СТОЛИЧНА ОБЩИНА
"МЕТРОПОЛИТЕН" ЕАД

ОТНОСНО: Участие в открита процедура по Закона за обществените поръчки за:

Подмяна на осветлението на МС "Люлин" с LED осветителни тела, съгласно одобрено от възложителя техническо задание

На основание чл.29, ал.2 от ЗОП, в сила до 15.04.2016 г., във връзка с § 18 от Преходни и заключителни разпоредби на ЗОП, обн. ДВ, бр.13 от 16.02.2016 г., в сила от 15.04.2016 г., и Раздел V, т.1 от Документацията за участие, даваме разяснения на постъпили въпроси с писмо **Вх.№ 1878/22.04.2016г.**

2 бр. към отговор на въпрос №2

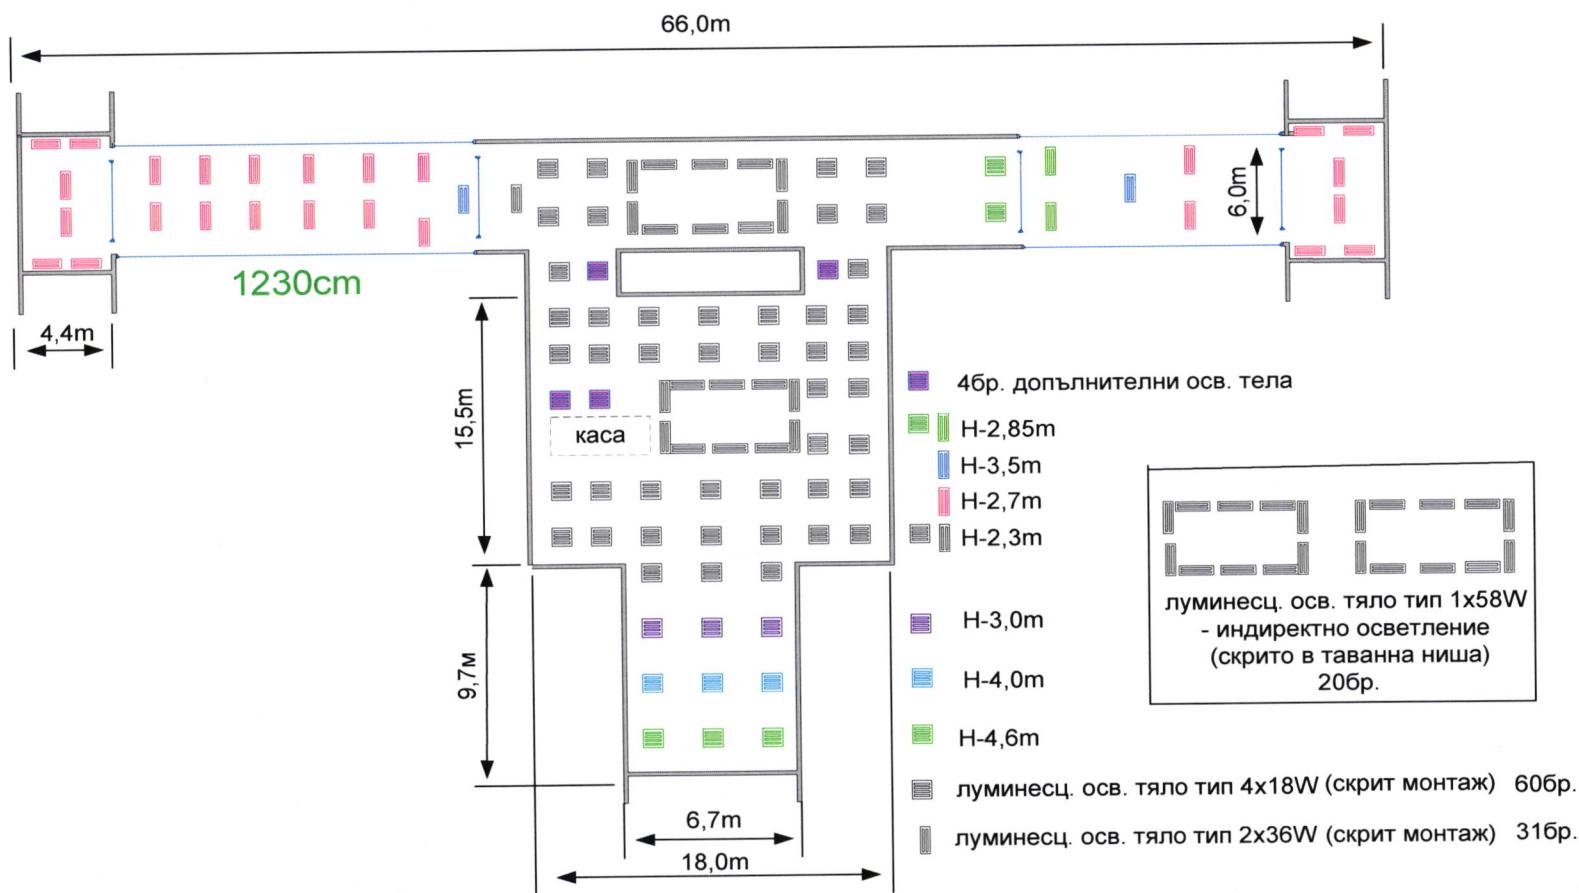
Въпрос №2:

Има ли проект за подмяна на тавана и ако има такъв, моля да го предоставите, за да подберем оптимално типа на осветителното тяло и начина на закрепване. Ако няма, моля за точно очертаване на площите върху скицата, където ще прави смяна на окачения таван.

Отговор №2:

На този етап не може да се предостави проект за подмяната на тавана в подлезите. Прилагаме приложенията от техническото задание, където със синя линия са очертани частите от окачения таван, които ще бъдат подменяни.
